LAVAL JUNIOR ACADEMY
2323, boul. Daniel-Johnson, Laval

**RÉNOVATION SECTEUR
ADMINISTRATIF ET BLOCS SANITAIRES**

DOSSIER BTAA : 22021
DOSSIER CLIENT : PI-188-22-P01

3 MARS 2023
ÉMISSION POUR **ADDENDA no 02**

Dessiné par	G.MAROIS	Émission	ADDENDA A-02
Préparé par	G.MAROIS	Date	2023.03.03
Vérifié par	J. THOUIN	Dossier	22021
Échelle	1:600	Dessin	A-101.01

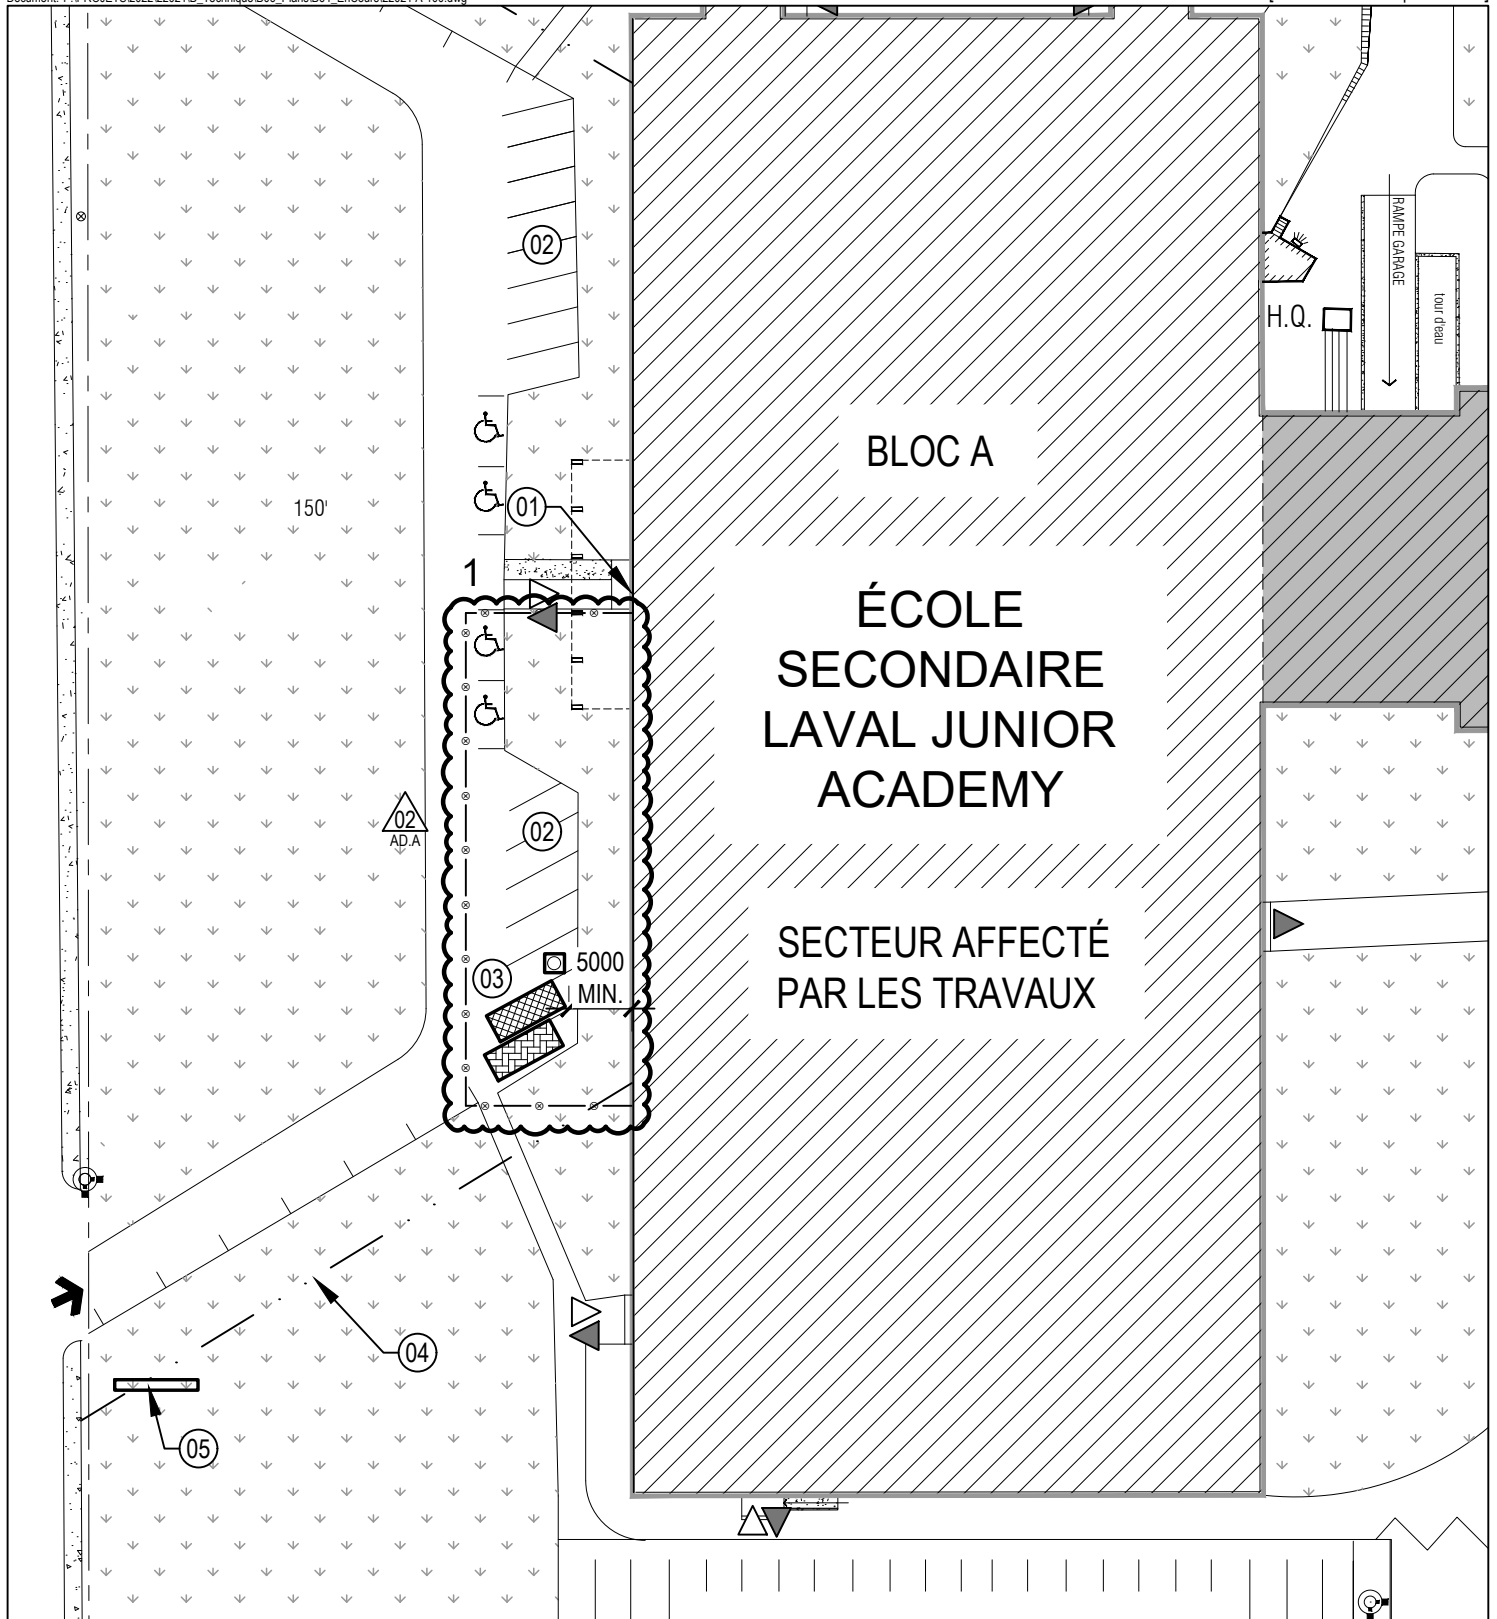
.1 **Modifier** le périmètre de l'enceinte temporaire sur le plan de localisation tel que montré au dessin A-101.01 ci-joint.

Projet
RÉFECTION DES BLOCS SANITAIRES ET DU SECTEUR ADMINISTRATIF DE L'ÉCOLE SECONDAIRE JUNIOR LAVAL ACADEMY
Titre
AMÉNAGEMENTS INTÉRIEURS EXTRAIT DE LA FEUILLE A-704 PLAN 2A

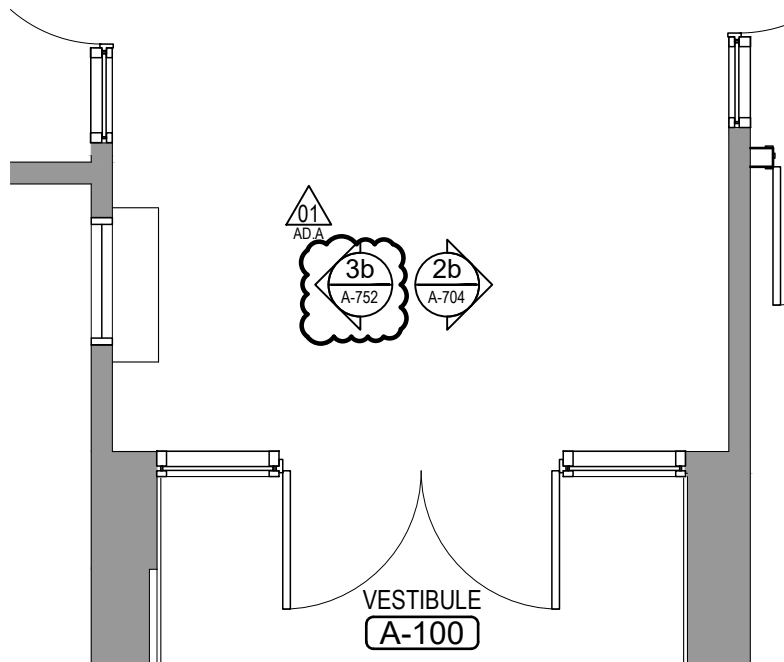
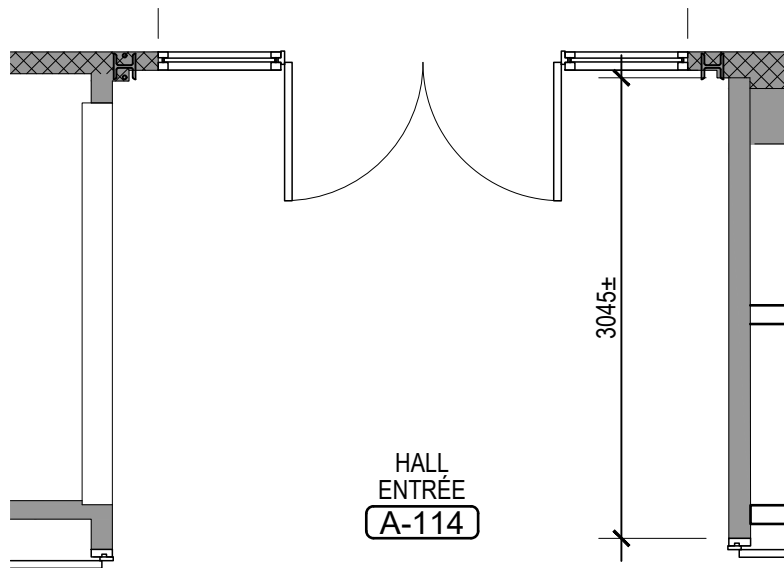
- .1 Contrairement à ce qui était indiqué à l'article 1.2.18.1 dans l'addenda AD.A-01;
« Sur le plan 1a **aurait dû se lire** sur le **plan 2a** et le titre et la référence du détail 1/A-704 aurait dû se lire 2/A-704 REZ-DECHAUSSEE - HALL D'ENTRÉE ET VESTIBULE.
Voir le dessin A-704.01 **révision 1** ci-joint.
